リサイクル燃料貯蔵株式会社	
提出日	2022年4月6日
管理表No.	0209-42 改訂02

項目	コメント内容
計測制御 (第17条) 放射線管理 (第18条)	添付 12P2 2.1(PDF2496), 添付 14P3 2.2(PDF2565), 添付 19-4-2-1(PDF2890) 事業変更許可において、「測定データを記録及び表示する機能を有した表示装置を設けるとともに、測定値が異常な値を示した場合には警報を発報する設計とする」としているが、 1. 設工認申請書においては、「測定したデータはキャスク監視盤に記録する」としているが、キャスク監視盤は表示・警報装置を構成する機器と考えてよいか。 2. 計測設備の測定データが警報設定値に達したかどうかの判定はどの機器で行っているのか(キャスク監視盤, 表示・警報装置のいずれか) 3. 放射線監視装置の測定データが警報設定値に達したかどうかの判定はどの機器で行っているのか(環境監視盤, エリア放射線モニタ監視盤, キャスク監視盤, 表示・警報装置, のいずれか)
	3月9日 追加コメント 「キャスク監視盤は表示・警報装置が機能を実現するためには必要な設備ではあるが、設備の構成としては異なる機器である」との回答があったが、事業許可における表示装置の「測定データを記録」する機能が設工認の申請機器に含まれていると判断できない。事業許可と整合していることを説明すること。
	3月31日 追加コメント 3/9追加コメントに対して、表示・警報装置が測定するデータを記録する機能を有することを、基本設計方針及び系統図(添付 19-2-2, 19-4-3)において明確にする補正案については了承。ただし、添付 12, 14, 14-1, 14-2 などにおいても測定データの記録に係る記載があることから、同様に修正すること。

添付 19-4-2-2 蓋間圧力検出器の系統図

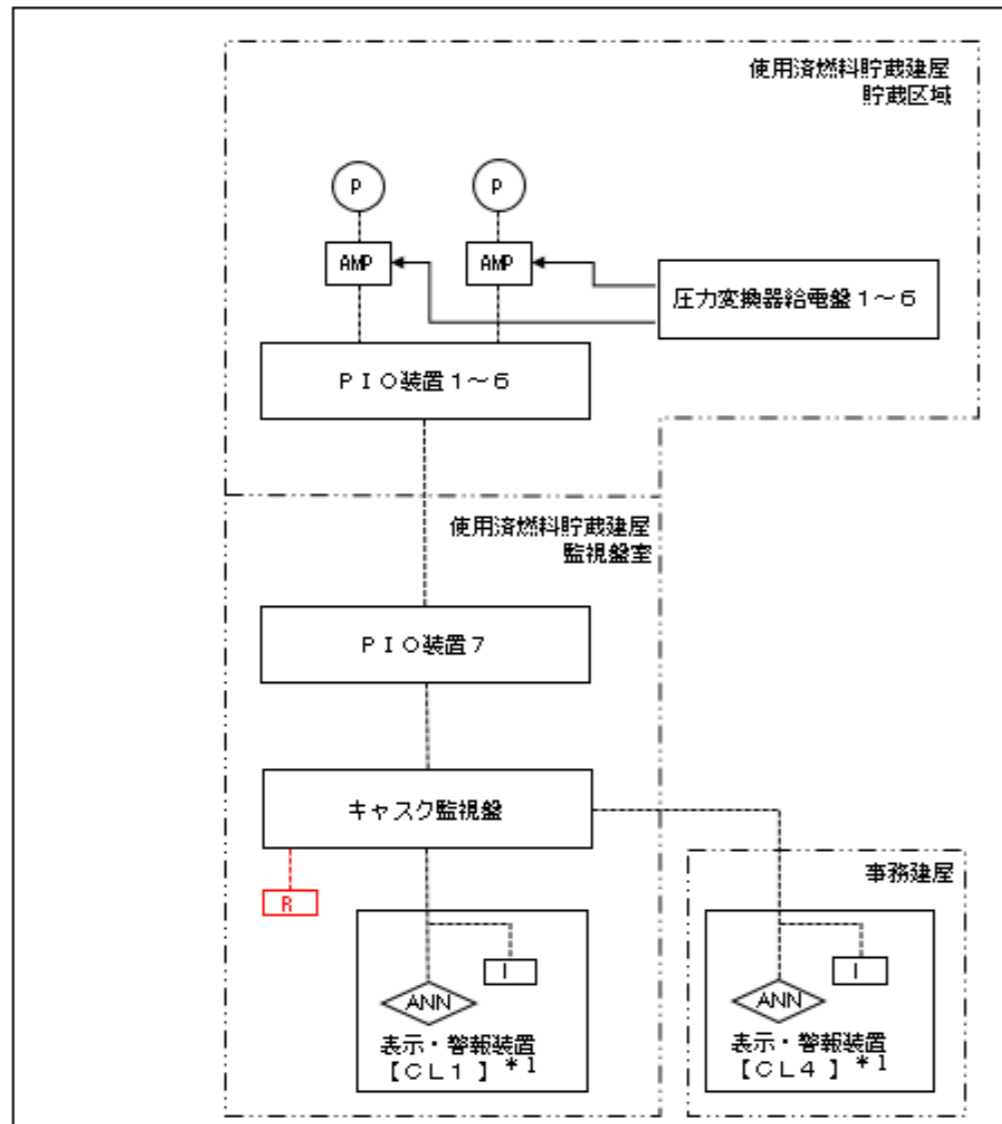
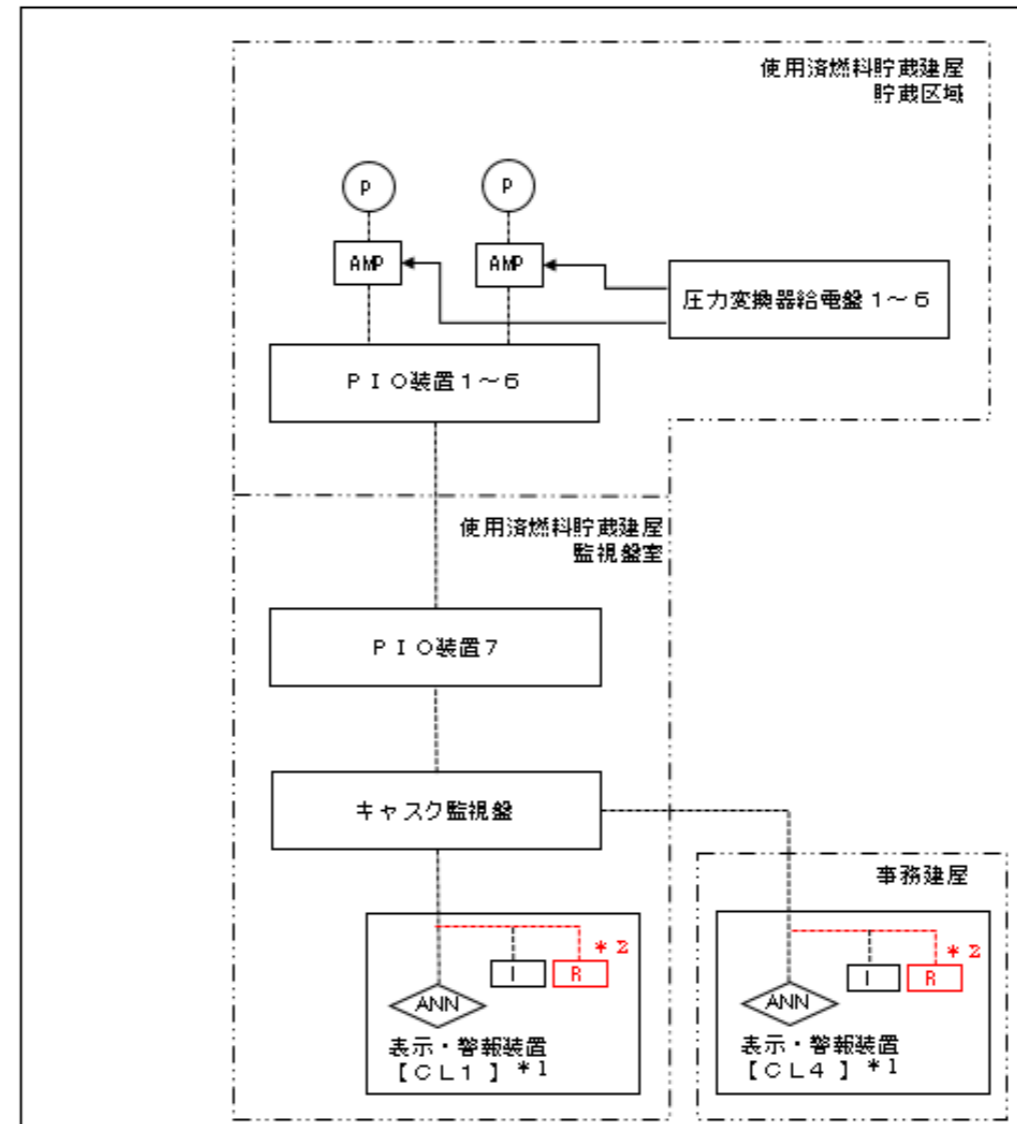
添付 19-4-2 計測設備の系統図と添付 19-4-3 放射線監視設備の系統図において、表示・警報装置に記録に関する記載がないことから、記録機能を明確にするために修正を行う。

*1: 【 】は機器名称を示す
*2: 記録媒体へ記録

・表示・警報装置の記録機能の明確化
